## Merknader til Varsel om oppstart av detaljregulering av Langeland B5, gnr 24, bnr 7 og 90 Meland Kommune

**Meland Langeland**  
**Merknad oppstart detaljregulering B5 gnr 24 bnr 7,90 m.fl Meland kommune**

## **Meland kommune gnr. 24 bnr. 7 og 90 m. fl. – Langeland B5 – uttale til oppstart av reguleringsplan**

### Varsel om oppstart av detaljregulering for Langeland B5 – gnr. 24 bnr. 7 og 90 m.fl. i Meland kommune

Vedlegg kartskisse

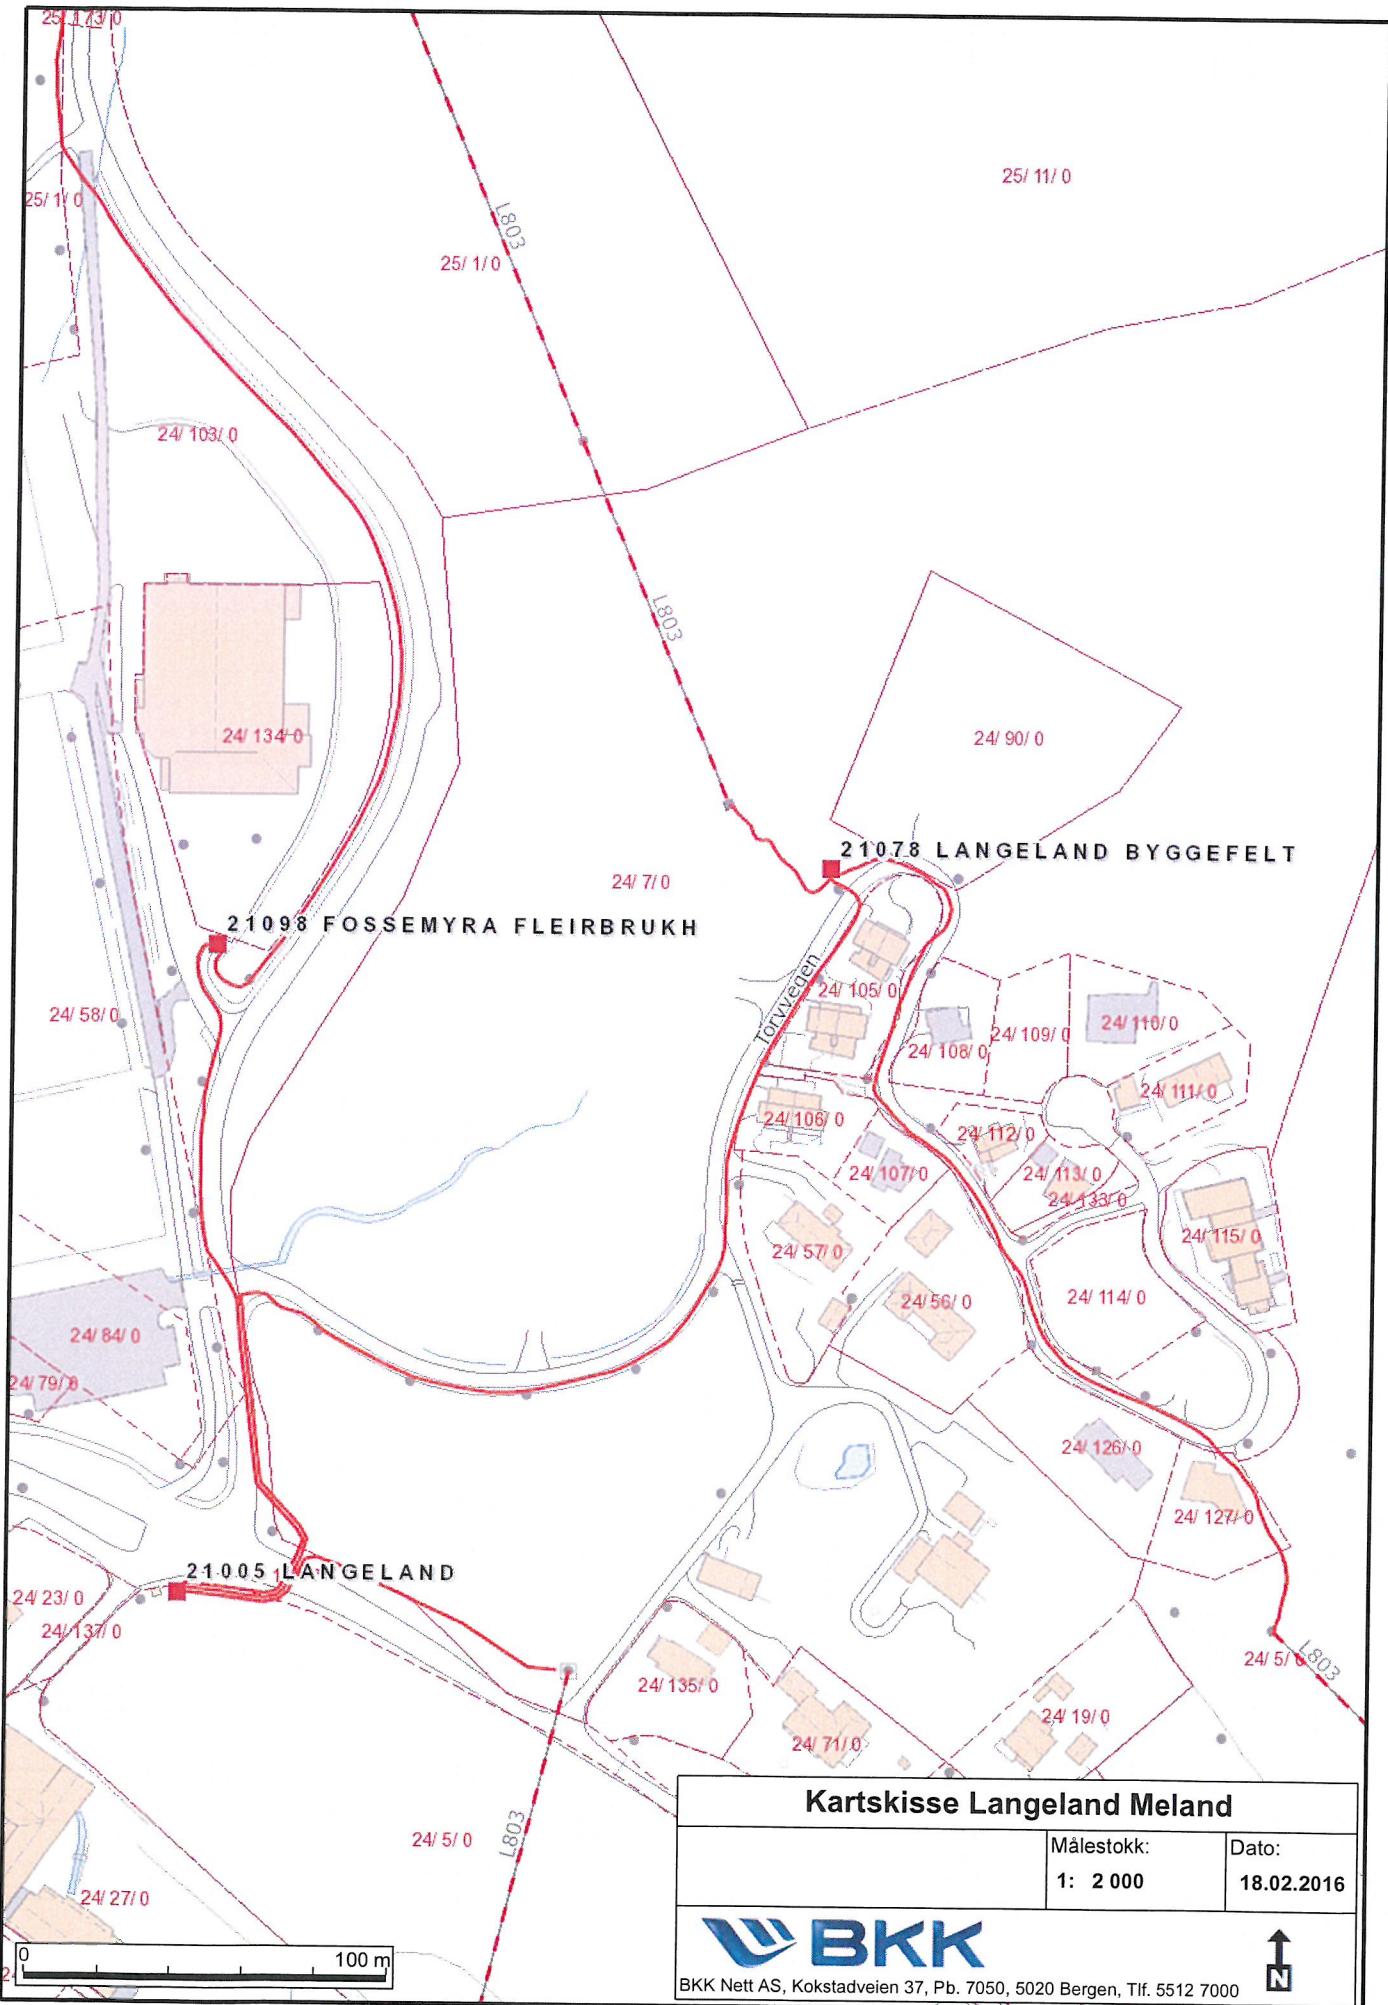
Innenfor regulert område, har BKK Nett AS 22 kV høyspenningsanlegg, høyspenningskabler, høyspennings luftledning og nettstasjon. Disse høyspenningsanleggene inngår i distribusjonsnettet for elektrisk energi, og er nødvendige komponenter i den lokale strømforsyningen.

Dersom planen skal forutsette omlegging av eksisterende høyspenningsanlegg, må det settes av plass til nye traseer for disse. Vi gjør videre oppmerksom på at det som hovedregel er den som ønsker å få et høyspenningsanlegg omlagt eller flyttet, som selv må bære kostnaden med dette. BKK Nett AS vil kreve full kostnadsdekning. Vi viser til vedlagt kartskisse som viser eksisterende nettanlegg i planområdet.

Eksisterende nettstasjoner innenfor planområdet må tas hensyn til.

De høyspennings luftledningene som ligger innenfor planområdet, må tas hensyn til. Ledningene har normalt et byggeforbudsbelte på 16 meter, 8 meter målt horisontalt ut til hver side fra senter. Vi ber om at traseen med byggeforbudsbeltet må registreres i planen som arealformål trasé for nærmere angitt teknisk infrastruktur, jf. Plan- og bygningsloven § 12-5 nr 2, eller som en hensynssone (faresone).

Høyspenningskablene som ligger innenfor planområdet, må tas hensyn til. Normalt kan det bygges så nært inntil kabelgrøften som èn meter fra senter. Viktig er det imidlertid at fremtidig tilkomst til kabelgrøftene ikke hindres.
